Burmistrz Łomianek

RZP. 341-07/10

Dotyczy: zapytania do SIWZ RZP.341-07/10 **Przebudowa ul. Turystycznej wraz z budową chodnika i odwodnienia.**

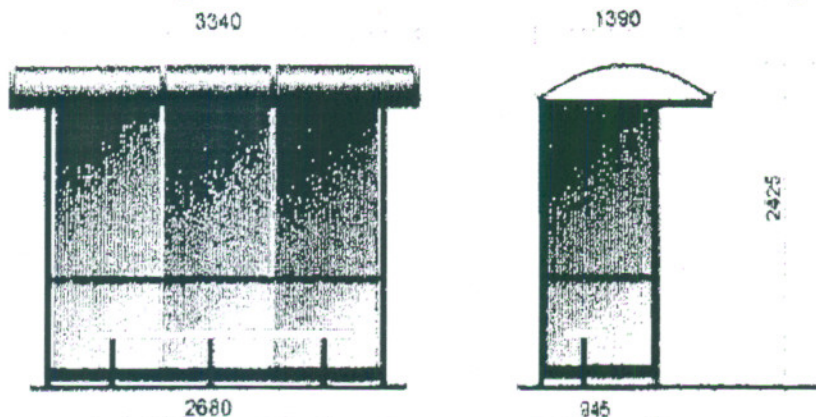
8. Dotyczy pozycji nr 48 z Przedmiaru robót branży drogowej. Czy Zamawiający dopuszcza zastosowanie równoważnego materiału?
9. Dotyczy pozycji nr 63 z Przedmiaru robót branży drogowej. W zamieszczonej przez Zamawiającego dokumentacji przetargowej brak informacji na temat wiat przystankowych. Prosimy o udostępnienie informacji i rysunków odnośnie wymaganych wiat przystankowych?

Przykładowy model wiaty przedstawia poniższy rysunek. Konstrukcja wiaty stalowa ocynkowana malowana w kolorze zielonym. Przykrycie dachu wykonane z poliwęglanu dwukomorowego. Powierzchnia boczna – oszklenie ze szkła bezpiecznego.

- wymiary w obrysie dachu: 3.34 x 1.39 m.
